5 Sonstige Anpassungen von Festsetzungen, Geltungsbereich und Entwicklungsräumen aus Plausibilitätsgründen oder aufgrund bestehender politischer Beschlüsse kreisangehöriger Städte

Die Darstellung der Änderungen im Detail erfolgt unter den Nummern P 01 – P 24b.

Änderungs-Nr. P 02, Heiligenhaus

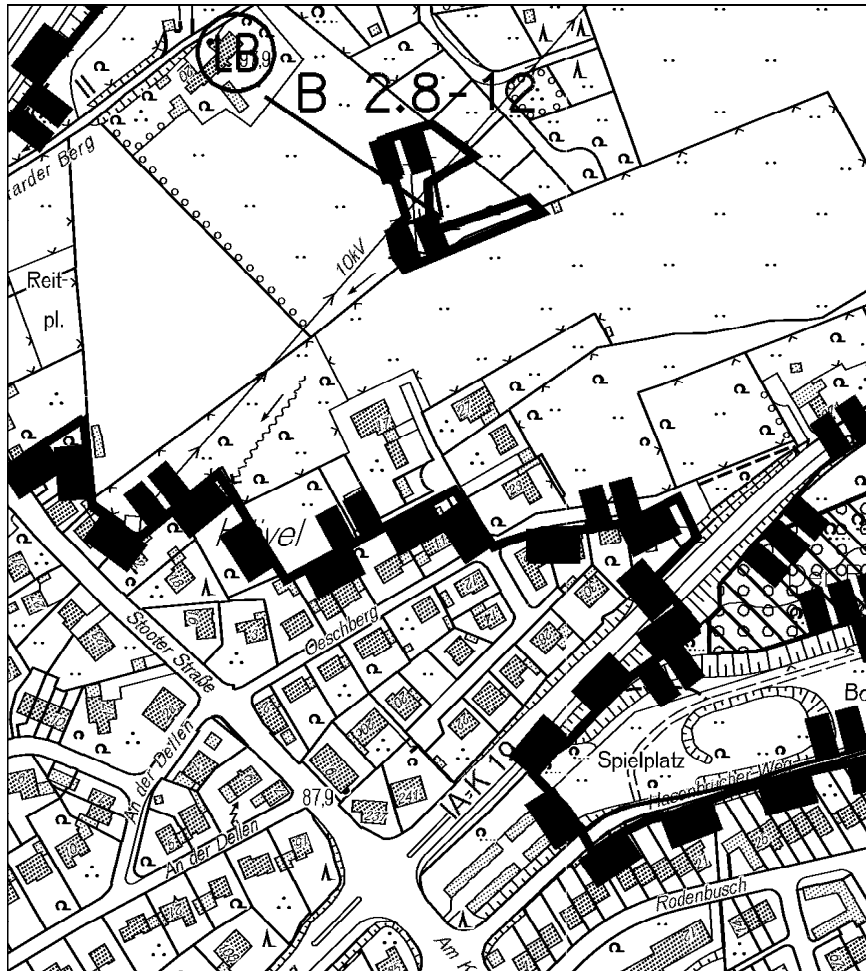
In die besonderen Festsetzungen des geschützten Landschaftsbestandteils B 2.8-35 „Abtskücher Teich und Weidenwäldchen“ wird folgende Unberührtheitsklausel aufgenommen:

„Unberührt bleibt der Betrieb von Schiffsmodellen, soweit damit nicht mutwillig Tiere beunruhigt werden.“

Der Teich war bereits vor der Ausweisung als geschützter Landschaftsbestandteil im Jahr 2006 ein beliebter Ort für Familien um Schiffsmodelle zu betreiben. Der Abtskücher Teich ist wegen der bereits vorhandenen zahlreichen Erholungssuchenden geeignet, diese Nutzung hier zu bündeln und somit andere Gewässer zu entlasten. Deshalb soll diese Nutzung weiterhin gestattet sein, soweit dadurch keine Tiere mutwillig beunruhigt werden (beispielsweise durch Verfolgen von Enten mit Booten).

Änderungs-Nr. P 03, Ratingen

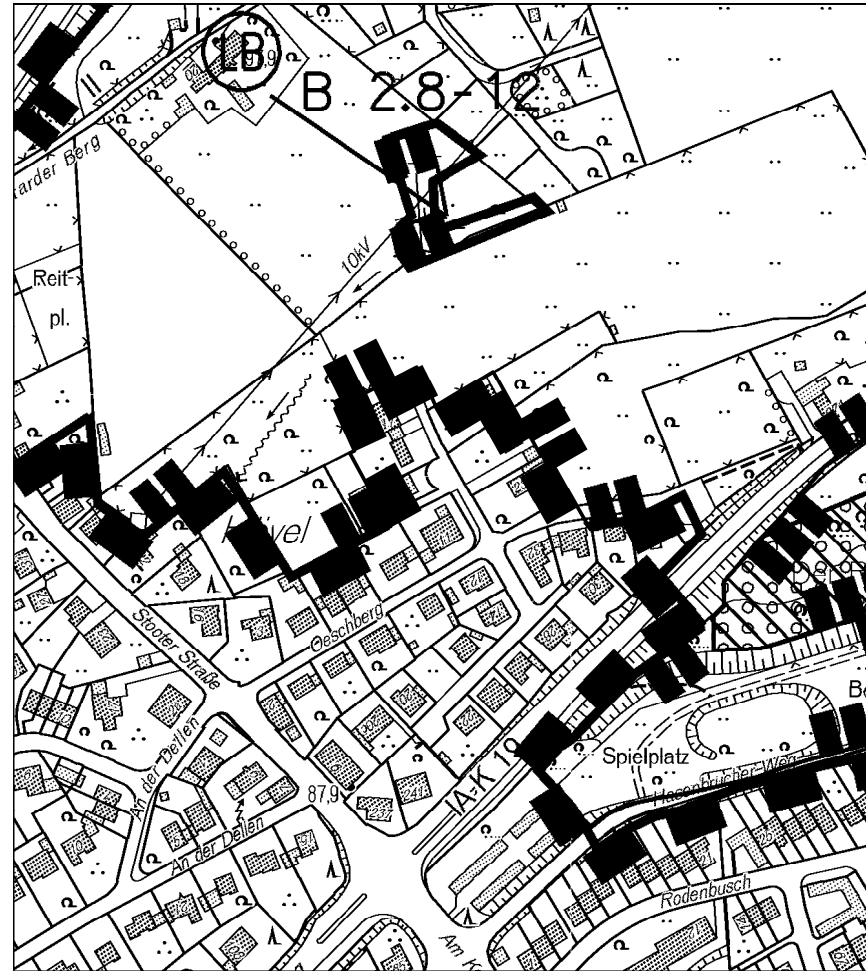
Erläuterung: Herausnahme der Gebäude am Kalversberg aus dem Landschaftsschutzgebiet B 2.3-3 „Ratinger Stadtwald Nord-Ost“ und aus dem Geltungsbereich LP. Dies entspricht dem Geltungsbereich der ursprünglichen ordnungsbehördlichen Verordnung der Bezirksregierung Düsseldorf zum LSG „Großer Kalversberg“ vom 25.09.1984. Die Entwicklungsräume B 1.1-13 sowie B 1.6-2 werden ebenfalls an den neuen Geltungsbereich angepasst.

Änderungs-Nr. P 04, Ratingen

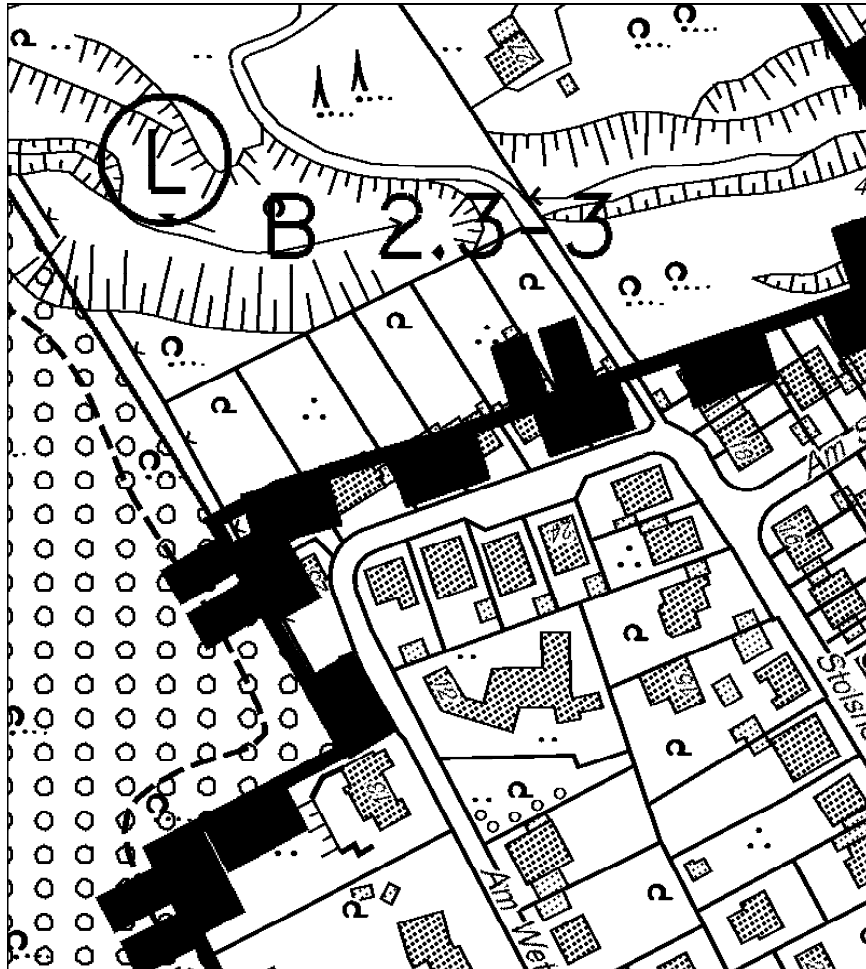
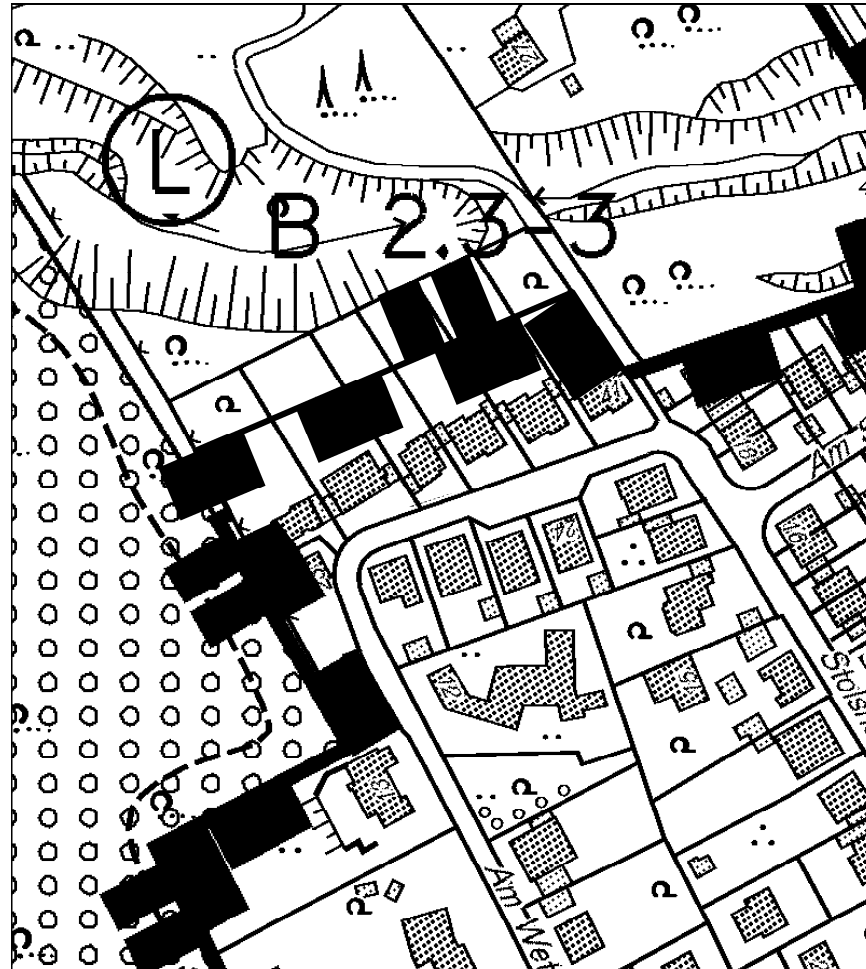
Erläuterung: Herausnahme der Wohnhäuser an der Straße „Am Wetzelsberg“ aus dem LSG B 2.3-3 "Ratinger Stadtwald Nord-Ost" und aus dem Geltungsbereich LP. Der Entwicklungsraum B 1.1-13 wird ebenfalls an den neuen Geltungsbereich angepasst.

Änderungs-Nr. P 05, Heiligenhaus

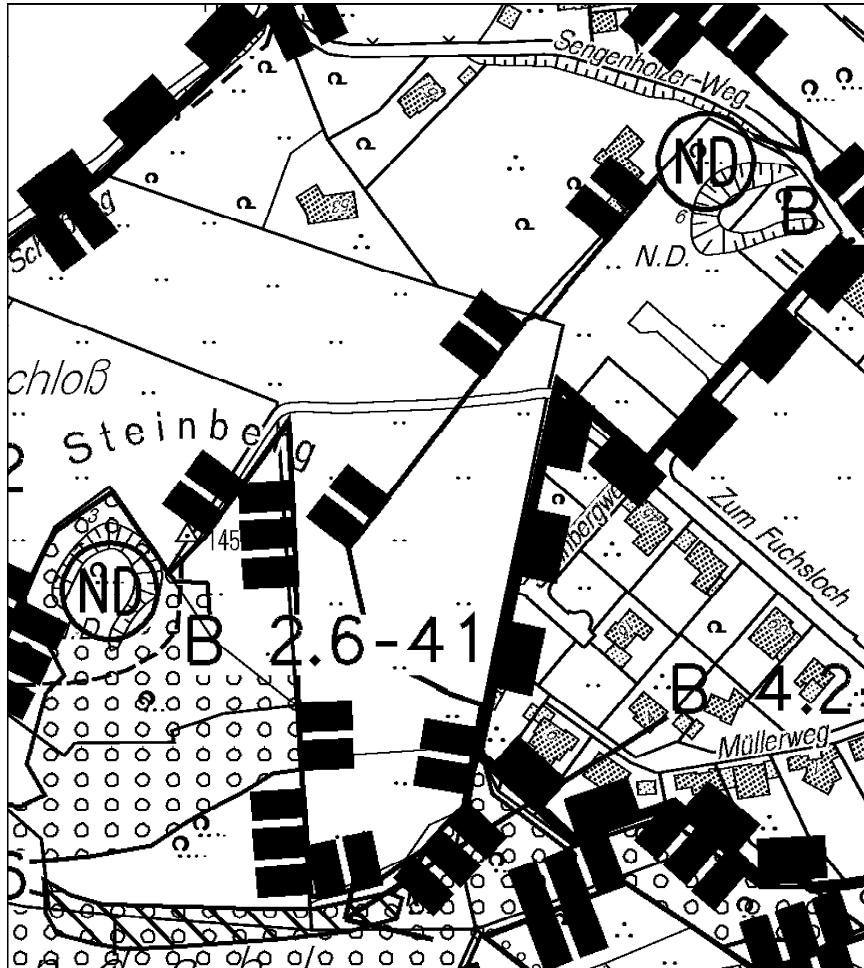
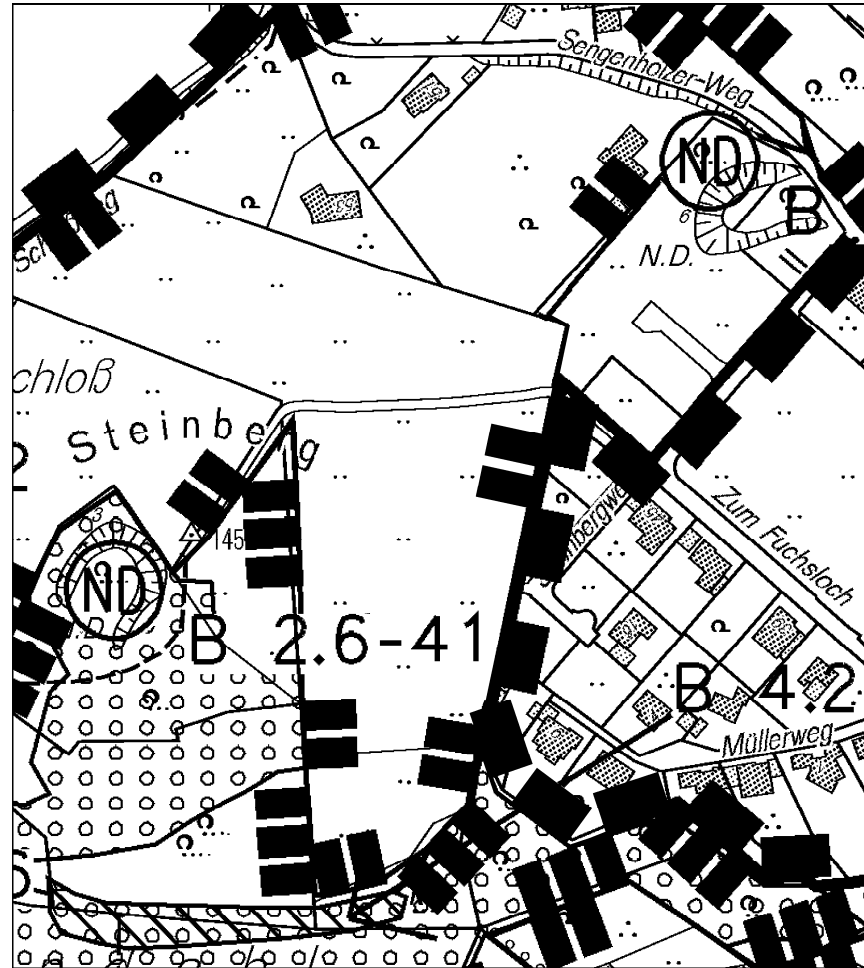
Erläuterung: Einbeziehung des an den Bebauungsplan Nr. 95 „Westlich Steinbergweg“ der Stadt Heiligenhaus angrenzenden Gebietes in das LSG B 2.3-12 „Vogelsangbach“ aufgrund des Beschlusses des Rates der Stadt Heiligenhaus vom 15.6.2006. Zusätzlich Anpassung des Geltungsbereichs des Landschaftsplans sowie des Entwicklungsraums B 1.2-3 an die vorhandene Bebauung und die Grenze des Bebauungsplans Nr. 95 „Westlich Steinbergweg“.

Änderungs-Nr. P 06, Velbert

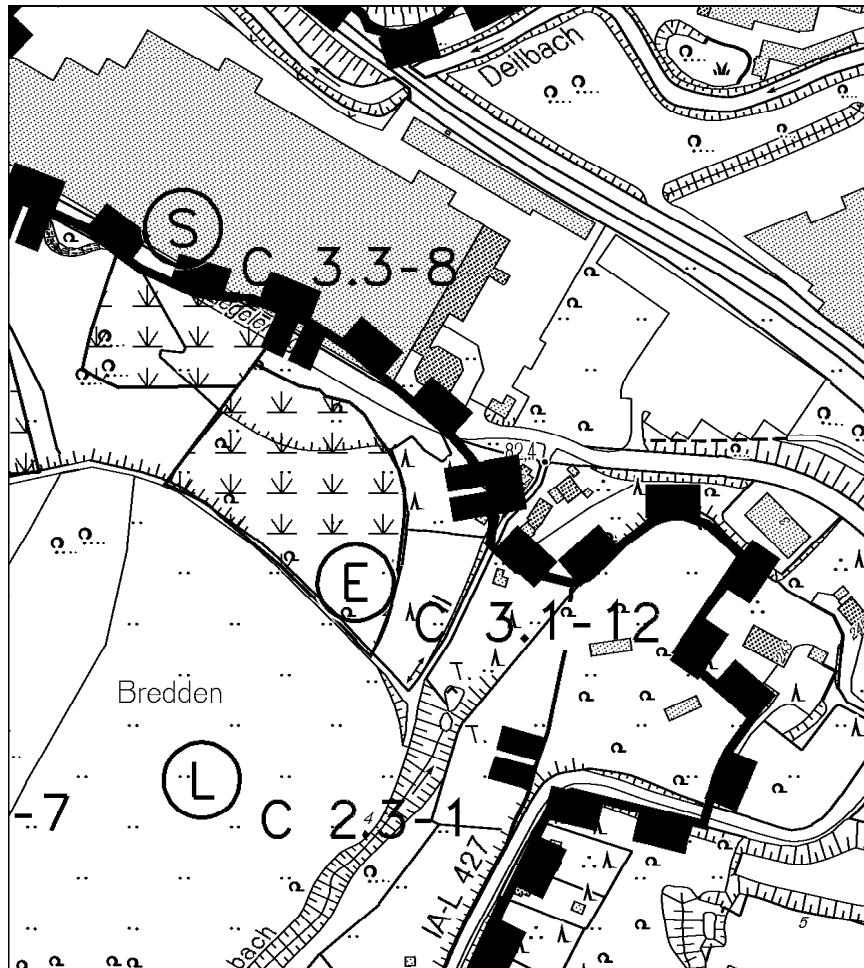
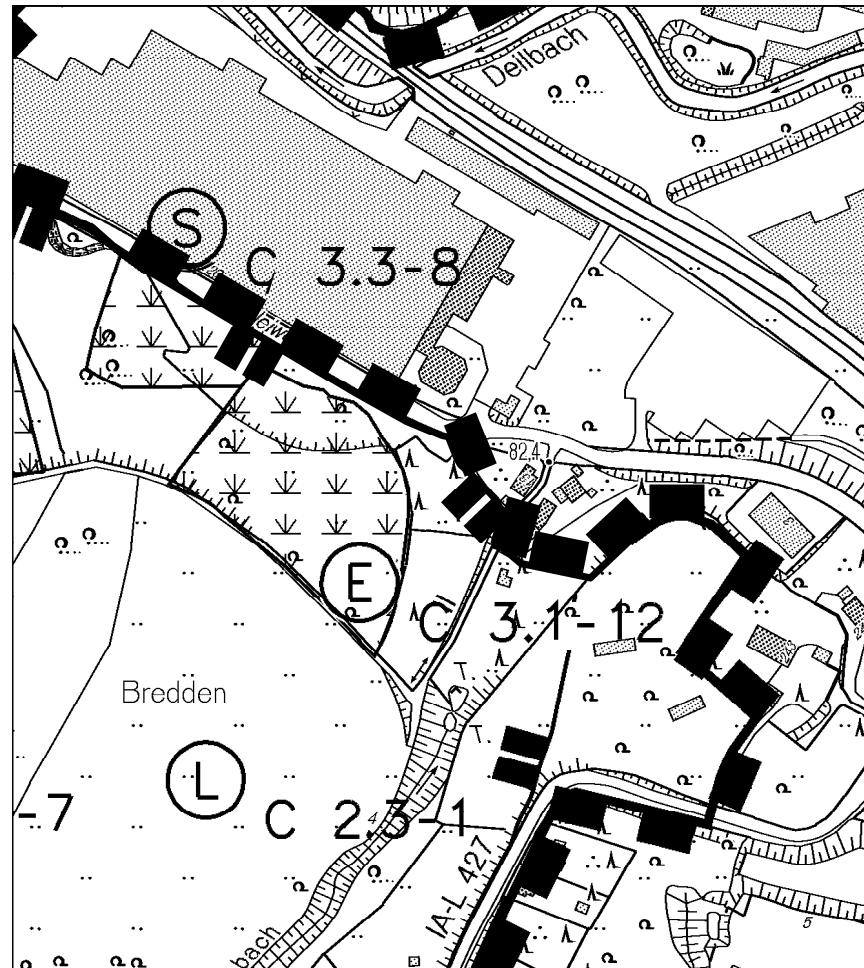
Erläuterung: Anpassung des Geltungsbereichs des Landschaftsplans, der Grenze des LSG C 2.3-1 "Asbachtal/Voßnacken" sowie der Brachfläche C 3.1-12 an die vorhandene Bebauung und die Grenze des Bebauungsplans Nr. 122-01 „Vorderer Ziegeleiweg“ der Stadt Velbert. Der Entwicklungsraum C 1.2-7 wird ebenfalls an den neuen Geltungsbereich angepasst.

Änderungs-Nr. P 07, Velbert

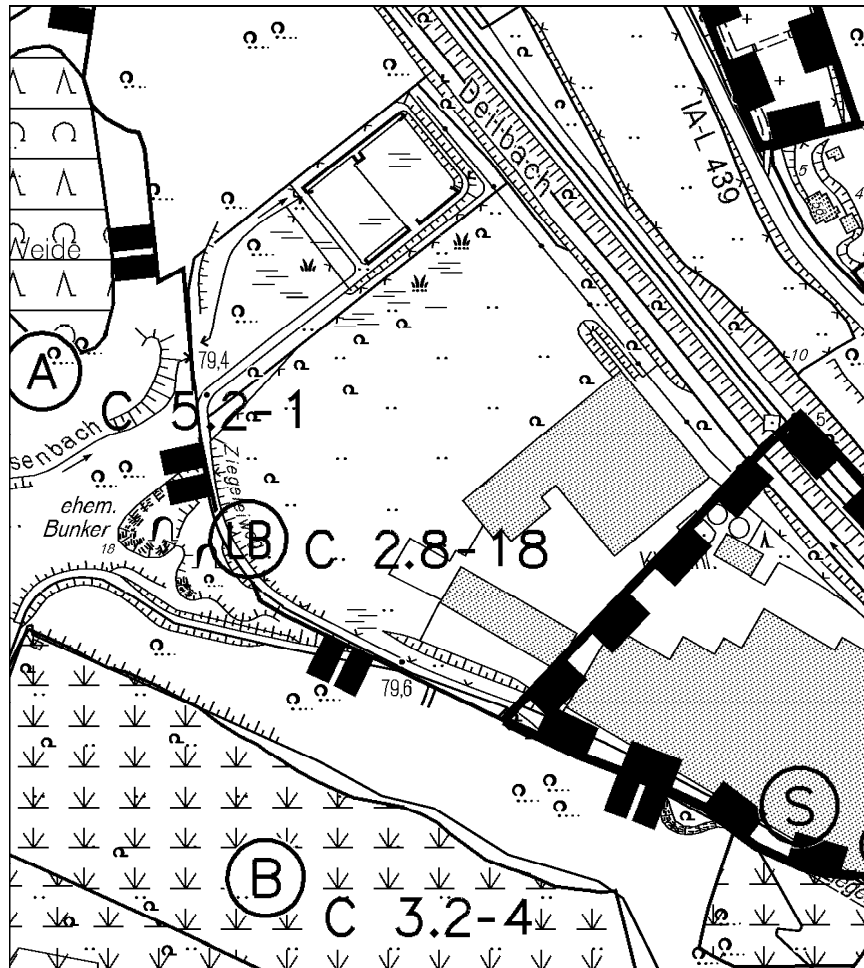
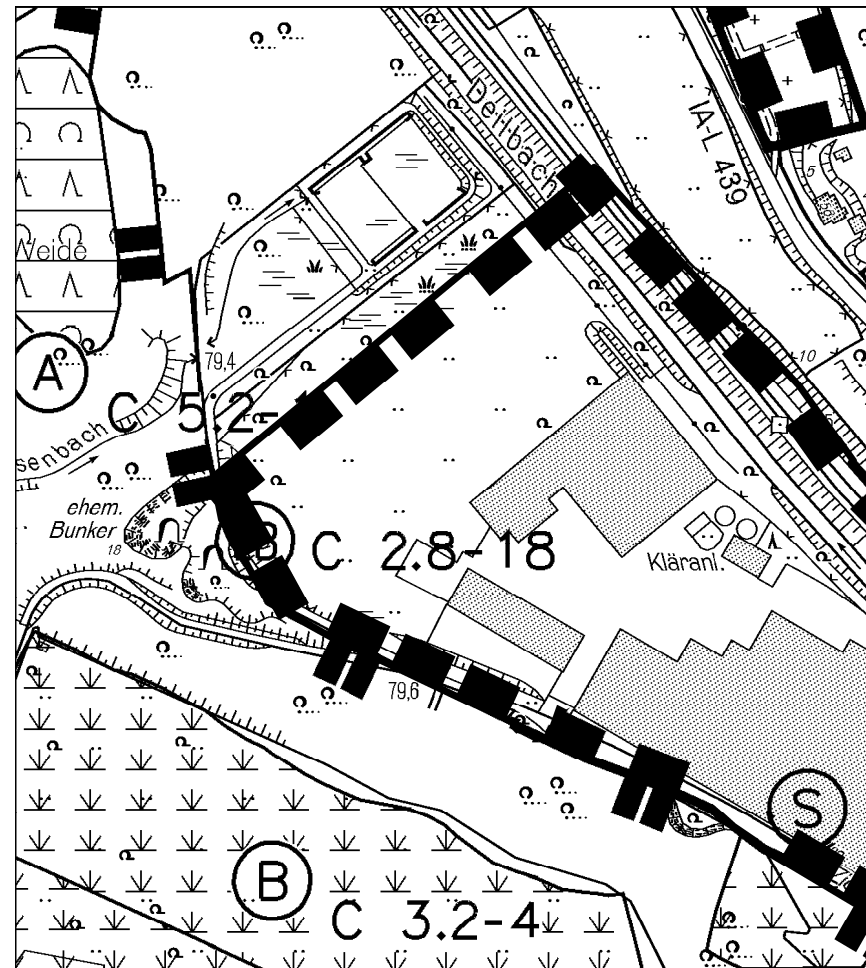
Erläuterung: Anpassung des Geltungsbereichs des Landschaftsplans an die vorhandene Bebauung (s. a. Kap. 2, Änderungs-nr. XX, Velbert). Der Entwicklungsraum C 1.6-1 wird ebenfalls an den neuen Geltungsbereich angepasst.

Änderungs-Nr. P 08, Velbert

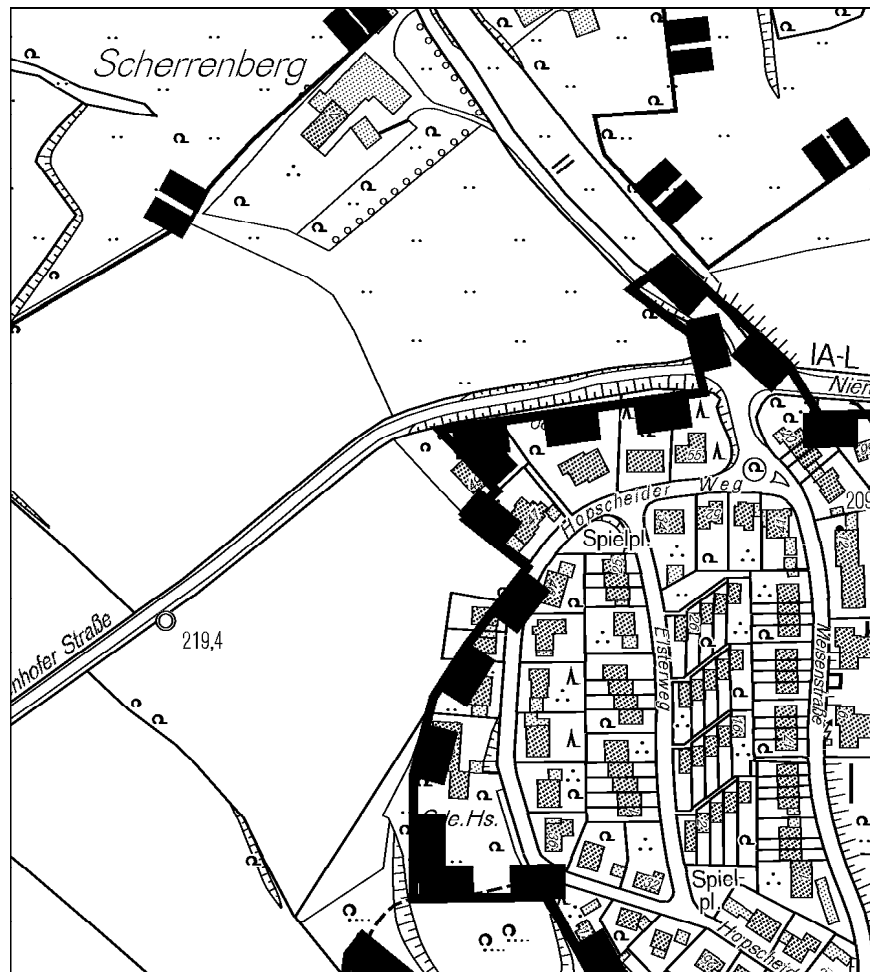
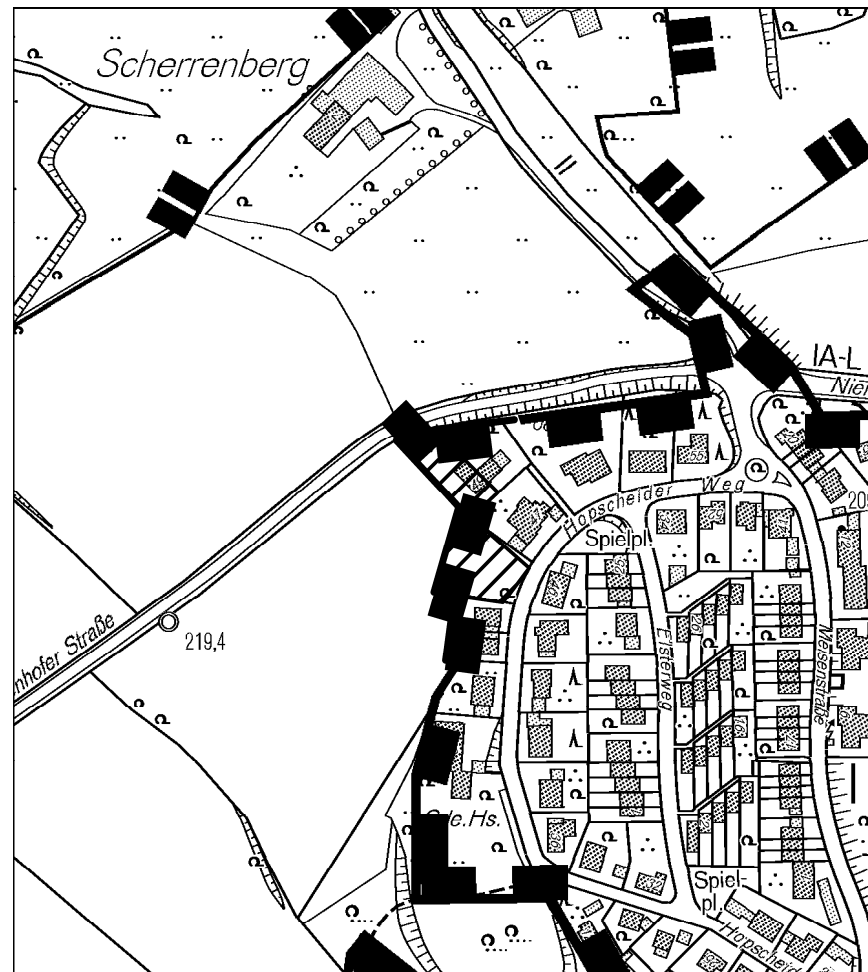
Erläuterung: Anpassung des Geltungsbereichs des Landschaftsplans an die vorhandene Bebauung sowie den B-Plan 223 (s. a. Kap. 2, Änderungsnr. BP 223, Velbert). Der Entwicklungsraum C 1.1-1 wird ebenfalls an den neuen Geltungsbereich angepasst.
